Objet : BRUXELLES. Cantersteen, 1 – Rue des Sols, 2-4

Demande de permis d'urbanisme portant sur la réalisation de divers travaux dans le bâtiment afin d'y intégrer de nouveaux services de la STIB (régularisation).

Avis de la CRMS

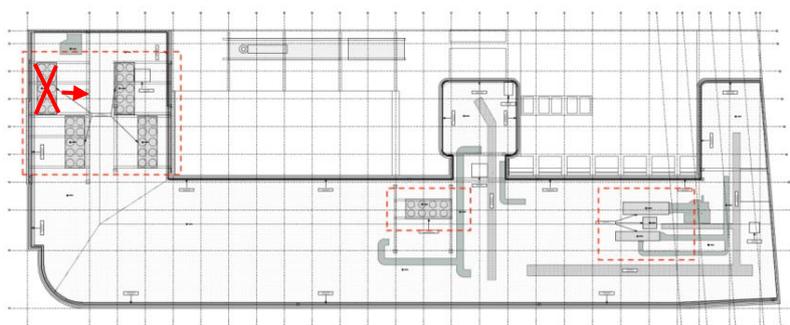
La CRMS souscrit à la plupart des travaux concernés par la demande en raison de leur faible impact sur le plan patrimonial. Toutefois, *elle s'oppose fermement à la régularisation du groupe de ventilation située au bord de la toiture de l'immeuble du côté de la rue Cantersteen*. La forte visibilité, de près et de loin (notamment depuis la place Albertine), de ce dispositif technique n'est pas acceptable d'un point de vue patrimonial. L'installation est non seulement préjudiciable aux vues vers la galerie Ravenstein mais également à celles vers la Gare centrale (monument inscrit sur la liste de sauvegarde).

L'installation porte par ailleurs atteinte à la qualité architecturale et à la lisibilité de l'immeuble. Celui-ci s'inscrit parfaitement dans ce quartier caractérisé par la présence d'immeubles de style et de gabarit remarquablement homogène. Il convient de préserver cette homogénéité et la ligne pure de qui couronne l'immeuble et qui se situe dans la continuité du couronnement de la façade de la galerie Ravenstein.

Dès lors, la CRMS demande de supprimer le groupe en question et propose de le déplacer plus en recul (au minimum à hauteur du groupe suivant).

En ce qui concerne l'ensemble des installations techniques qui ont été placées sur la toiture, et bien qu'ils ne mettent pas en valeur les vues sur la toiture, la CRMS ne s'y oppose pas. Elle demande toutefois *d'améliorer la situation par le placement de bardages sobre et de teinte neutre* pour cacher ces dispositifs et pour diminuer leur présence et leur impact visuel en rendant notamment les vues depuis la rue Baron Horta moins chaotiques.
